**ENQUÊTE PUBLIQUE UNIQUE**  
**Élaboration du Plan Local d'Urbanisme**  
**intercommunal de la Communauté de Communes**  
**Centre Tarn et de 10 schémas communaux**  
**d'assainissement**

**Tome 3 : Annexes**

Du mardi 1<sup>ier</sup> octobre 2019 à 9h00 au lundi 4 novembre 2019 à 17h00

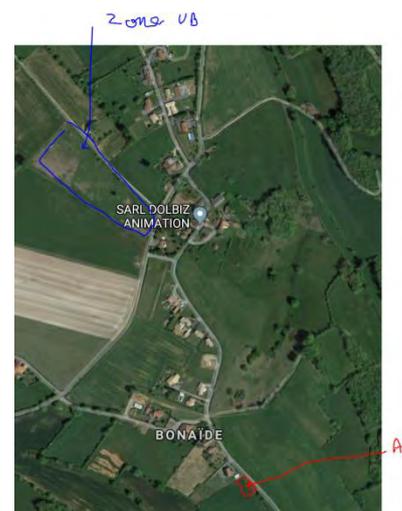
Il demande aussi le changement de destination du « 17 » N°B437 car nous avons un projet de réhabilitation de cette ancienne maison d'habitation desservie par un chemin rural goudronné.

Question de la CE : qu'en est-il des demandes ?

Réponse de la CCCT :

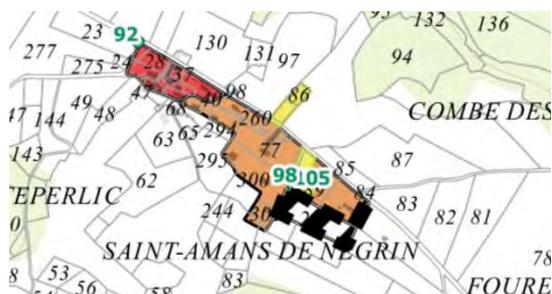
**Question de la CE ML 1 :** La CE, comme d'ailleurs le PNR du Haut Languedoc, s'interroge sur l'OAP 22 qui semble être une extension de l'agglomération de ce hameau isolé.

En comparant le parcellaire de Géoportail et le RG, il semble qu'il y ait d'autres possibilités de combler des dents creuses et de densifier. Qu'en est-il ?

Réponse de la CCCT :

**51 :**

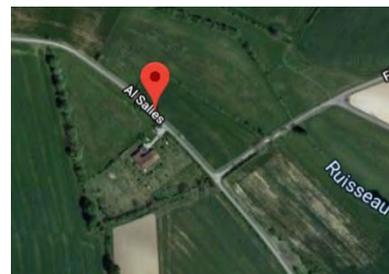
Agriculteur et propriétaire d'un corps de ferme au lieu-dit "Mas-Petit, parcelle 202, la maison d'habitation jouxte une ancienne étable et grange (même toit), demande que la partie grange étable puisse bénéficier d'un changement de destination, en vue d'un réaménagement de la bâtisse.

Question de la CE : Qu'en est-il ?

Réponse de la CCCT :

### POU 2 sur RP REA :

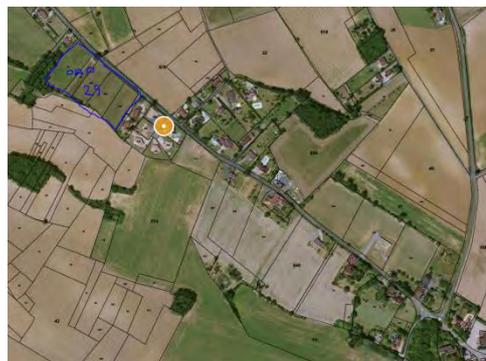
Mme Mathieu Isabelle, 599 route de l'Albigeois à Lasserre 81120 Poulan-Pouzols, propriétaire des parcelles 665, 666, 667 situées à la Sigarié et faisant l'objet de l'OAP 29, ne comprend pas pourquoi la CA s'oppose à cette OAP sous prétexte qu'elle constitue une extension linéaire du bourg. Ces terrains constituent une dent creuse, ils sont incultes car acides et intégrés dans les limites administratives du bourg. En zone rurale, l'extension linéaire est un mode de densification qui peut être tolérée car participant à concentrer l'attractivité sur les bourgs principaux conformément aux orientations du PADD. Elle demande qu'il soit sursis à l'observation de la CA et que ces terrains soient constructibles. Le maire de la commune a répondu directement à la CA.

Question de la CE : qu'en est-il de la remarque sachant qu'effectivement la CA considère que l'OAP 29 conforte et accentue l'urbanisation linéaire.

**50 :**

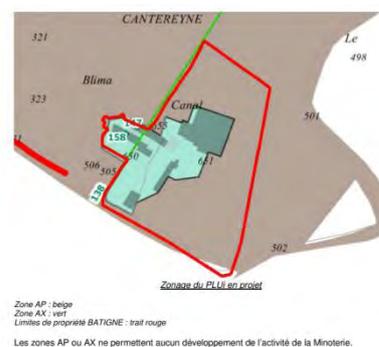
La Minoterie BATIGNE, entreprise familiale, implantée à Réalmont depuis 3 générations, souhaite faire évoluer ses installations, aujourd'hui insuffisantes. Suite à la construction d'un nouveau moulin en 2008, elle projette des extensions au niveau du silo blé, du silo farine et de l'entrepôt sacs. Le marché de la boulangerie impose de plus en plus de qualités différentes de farines (CRC, Bio, Farines régionales, Label Rouge, ...). De plus, la livraison en vrac est abandonnée au profit du sac pour le marché artisanal.

#### **STL 5 :**

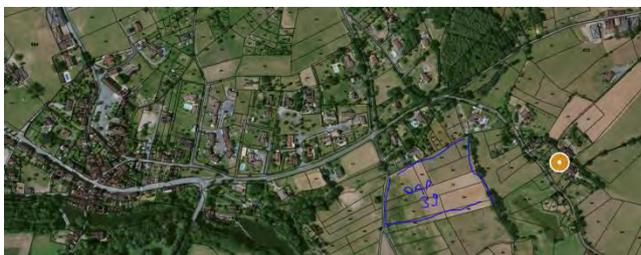
Mme ROUSSEL-DELMAS, propriétaire de la parcelle B 330 demande à ce que la parcelle 331, au nord de son habitation soit intégrée à la zone constructible du PLUi.

Question de la CE : qu'en est-il ?

### ML 3 :

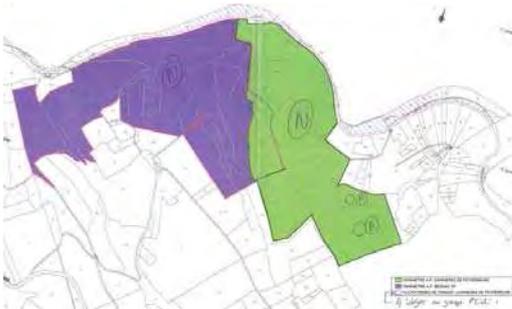
(PJ : un courrier + un plan cadastral et 3 photos) M. et Mme Vangeel résidant la Rigalié Haute à ML, viennent d'acquérir la propriété de la parcelle 23 de ce hameau. L'ensemble bâti comprend un hangar attenant à la petite maison d'habitation très vétuste, plus des annexes. Ils désirent aménager le hangar et rénover la maison pour en

faire une seule entité. Ils s'étonnent de ne pas pouvoir réaliser ce projet du fait que dans le PLUi, il y a un changement de destination (n°97). Il y a tous les réseaux.

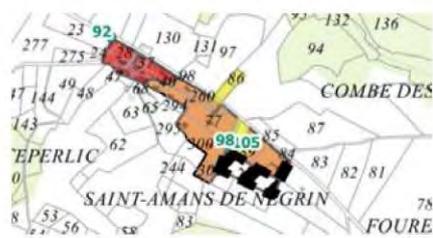
Question de la CE : Qu'en est-il

*-déplacer l'ER 24 qui passe au milieu de la parcelle 157 : OK -parcelle 55 : les PPA ont demandé réduction surface OAP demande des PPA*

*-Avis défavorable de la collectivité pour le changement de destination, le bâtiment est construit sur un chemin rural. Le changement de destination sera réexaminé après régularisation. L'OAP intègrera le tracé du chemin de*

**51 :**

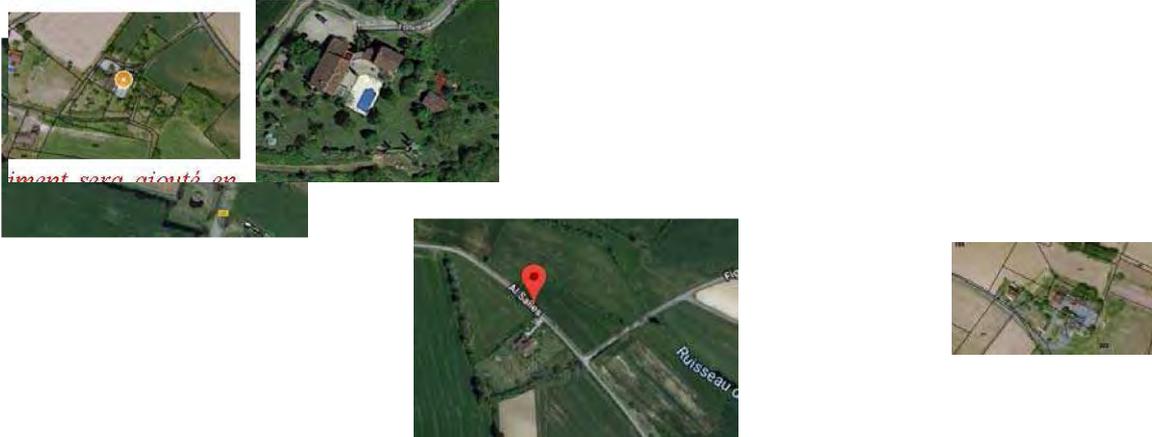
Agriculteur et propriétaire d'un corps de ferme au lieu-dit "Mas-Petit, parcelle 202, la maison d'habitation jouxte une ancienne étable et grange (même toit), demande que la partie grange étable puisse bénéficier d'un changement de destination, en vue d'un réaménagement de la bâtisse.

Question de la CE : Qu'en est-il ?

### STL 1 :

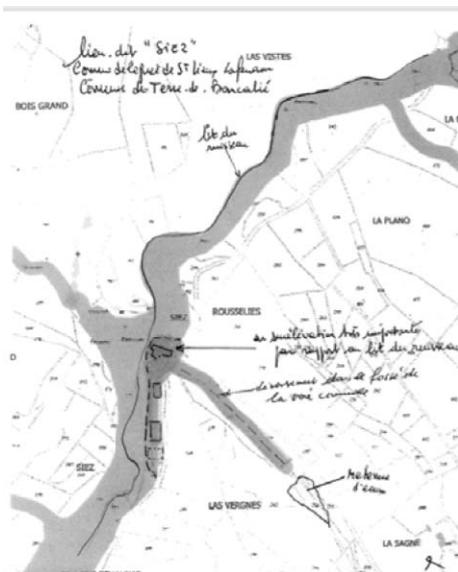
(PJ : 1 plan) Madame Puech, Nadine, exploitante agricole au lieu-dit « Siez » demande à ce que le périmètre du zonage AP qui concerne les parcelles 250 à 253 sur lesquelles sont implantés les bâtiments de son exploitation soit modifié. La topographie des lieux voit les terrains concernés être en surélévation par rapport au ruisseau de Siez qui longe les parcelles à l'ouest. Elle joint le croquis suivant pour étayer sa demande. La modification du périmètre, telle que demandée, permettrait la réalisation d'aménagement des bâtiments d'exploitation à court et moyen termes.
